Licitación Publica 05/2025**“Unidad Penitenciaria N°8 Alto Perfil Piñero. Construcción Edificio Control Exterior y Obras de Infraestructura”****CIRCULAR N°2 – CON CONSULTA**

Por este medio esta Unidad Ejecutora comunica a los oferentes de la licitación pública 05/2025 que se han recibido las consultas vinculadas al llamado, que se transcriben a continuación junto a sus respectivas respuestas.

03_PE CE+CMM-E 01

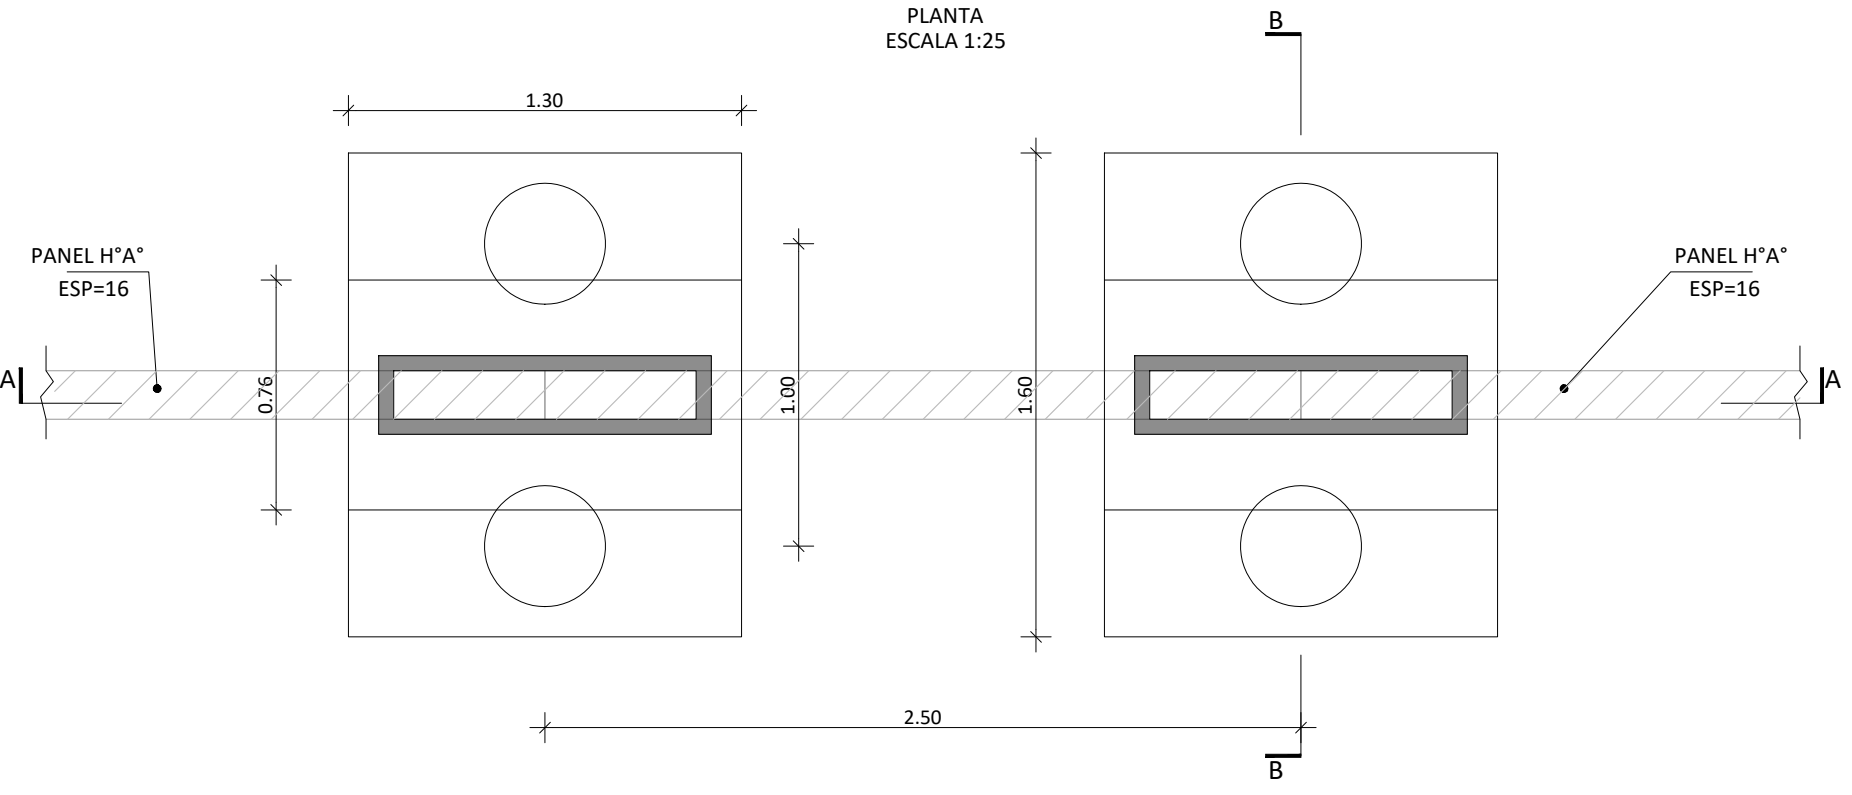
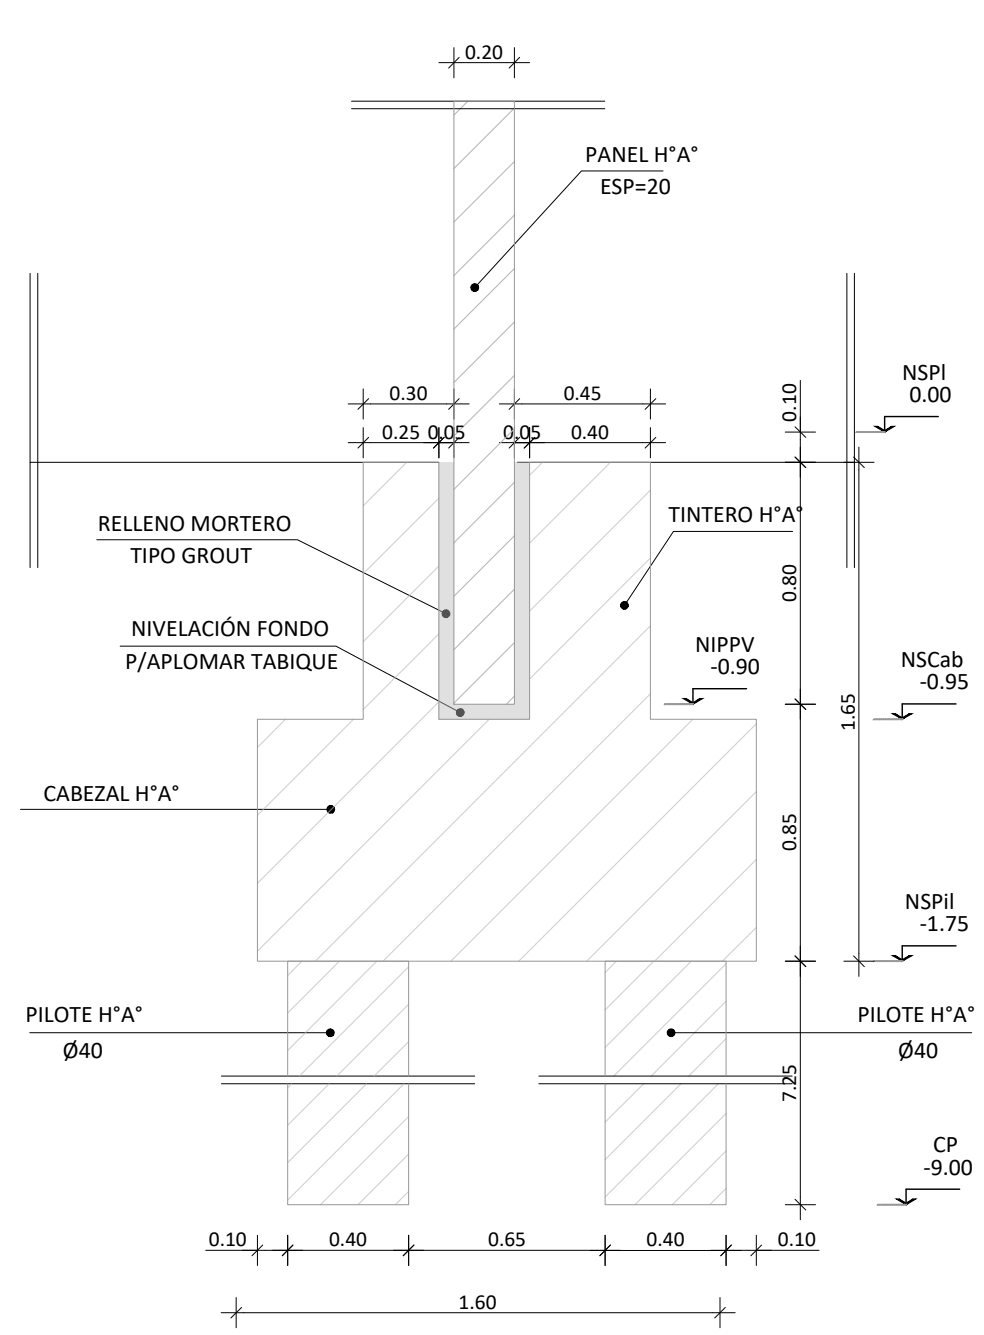
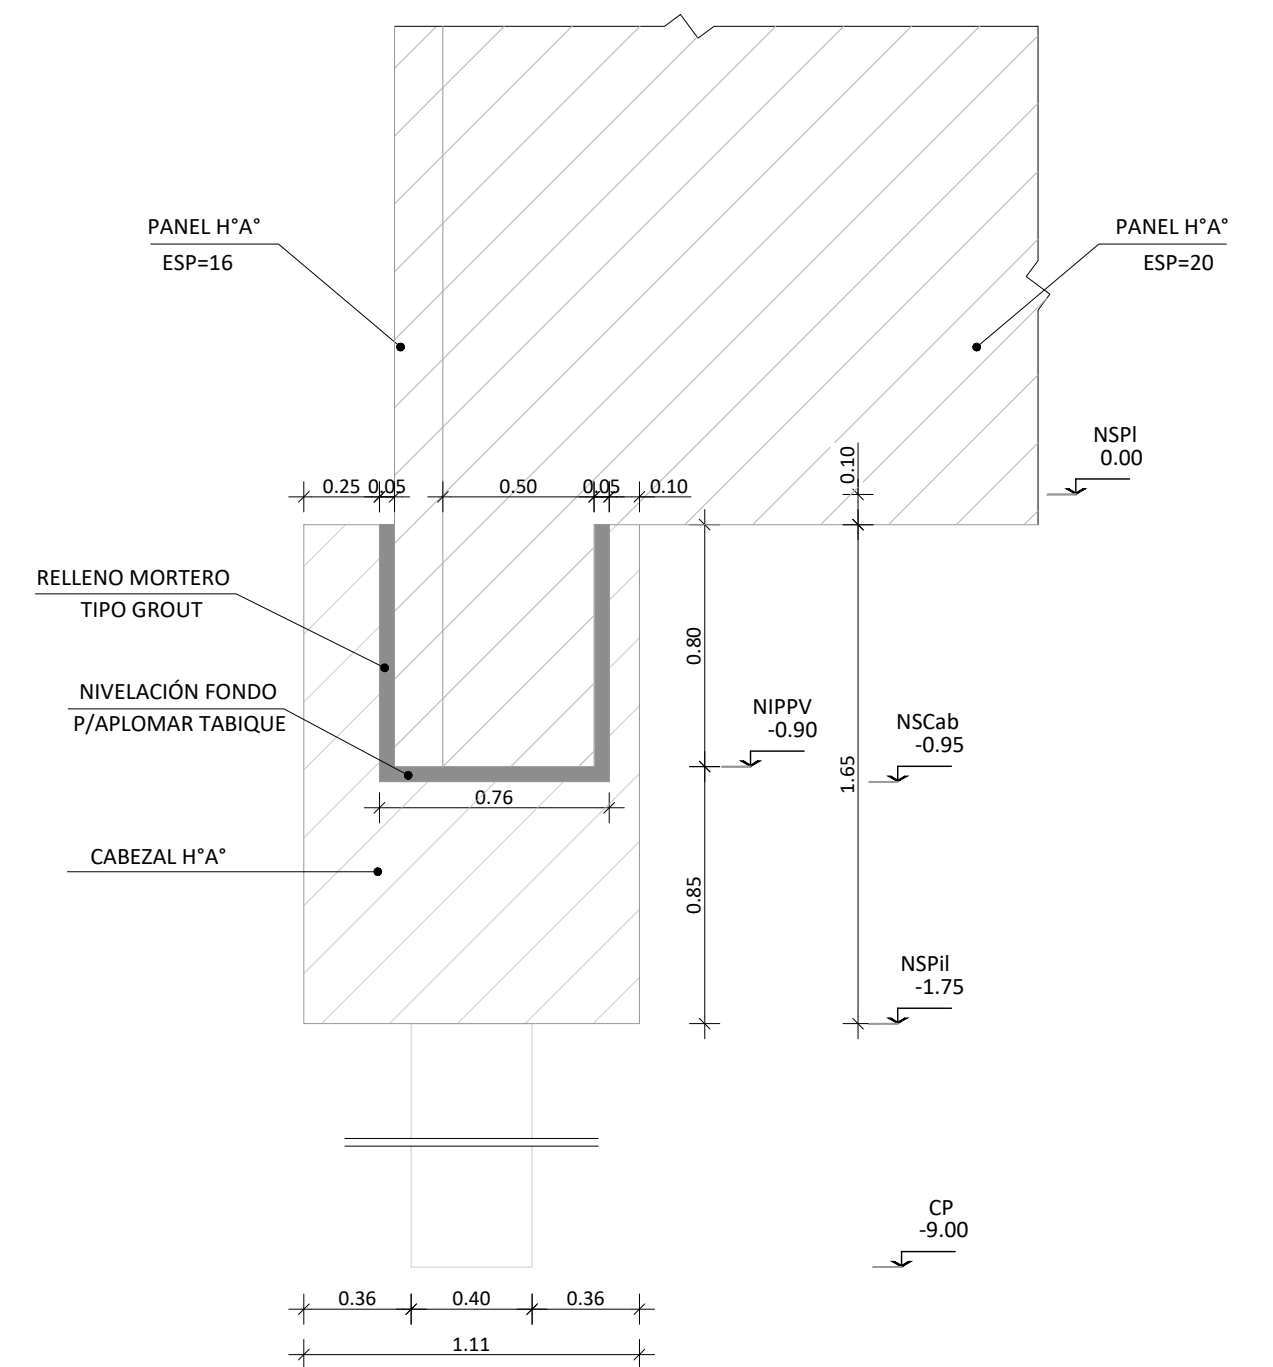
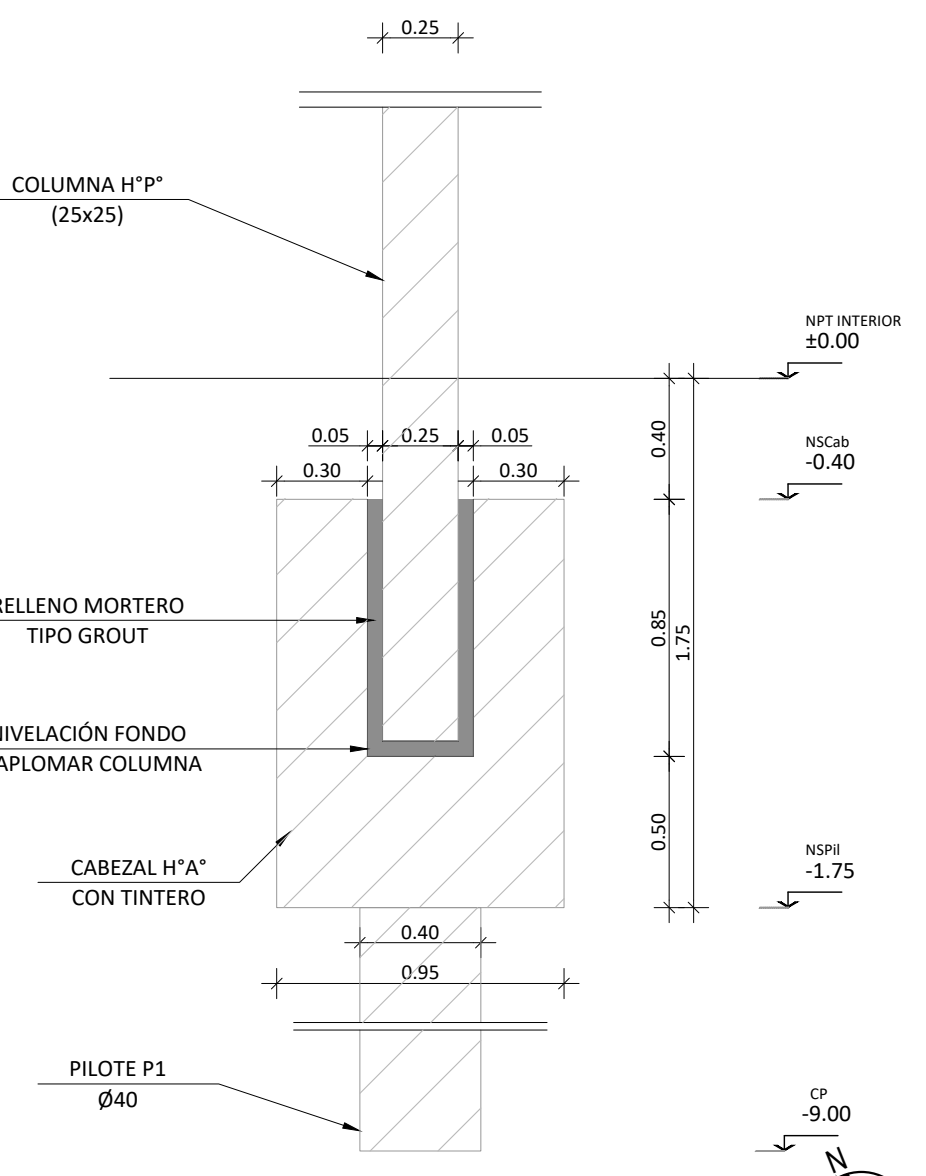
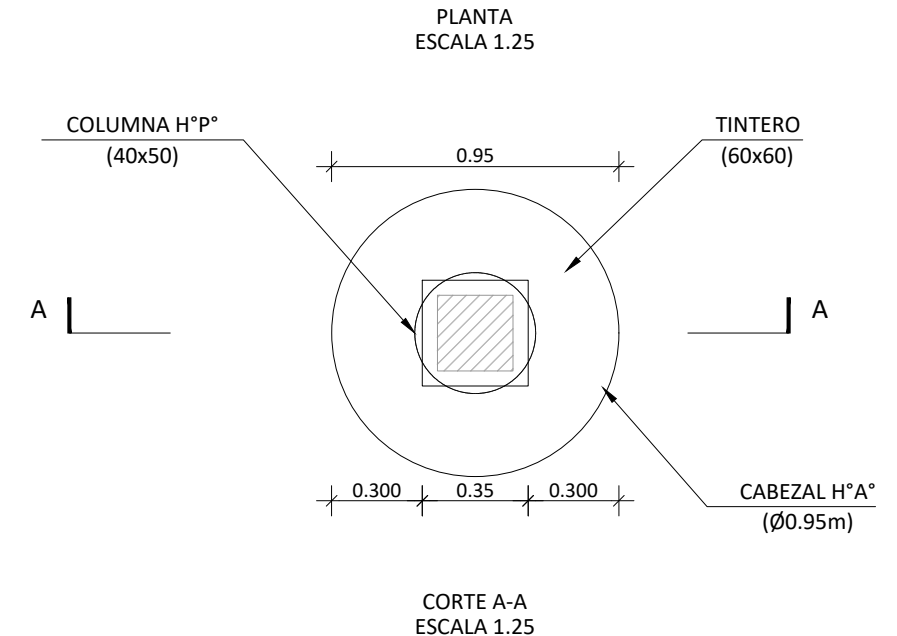
- 2- En la planta de fundaciones del plano de 029 03_PE CE+CMM - E 01 se observan referencias que no coinciden con los dibujos: - B05 2 PIL01 (Ø40) NSPil=-1.75 C.P.=-9.00m: No indica ningún dibujo. - B06 3 PIL01 (Ø40) NSPil= -1.75C.P.=-9.00m: Indica 3 pilotes, en el dibujo se observan 4. - B02 2 PIL01 (Ø40) NSPil=-1.75 C.P.=-9.00m: Indica 2 pilotes, en el dibujo se observa 1. Se solicita se envíe planimetría completa y correcta de fundaciones, indicando también ubicaciones y cantidades de los pilotes correspondientes al cerco del muro de protección.

1. Serán parte del proyecto ejecutivo a presentar por la empresa contratista, en un todo de acuerdo con las normativas vigentes.
2. En el plano “029 03_PE CE+CMM - E 01 - R01” se encuentran todas las referencias corregidas sobre fundaciones de edificio CE + CMM
En el plano “027a 03_PE MP CO-E 01a” se encuentra la planimetría completa de las fundaciones del muro de protección exterior
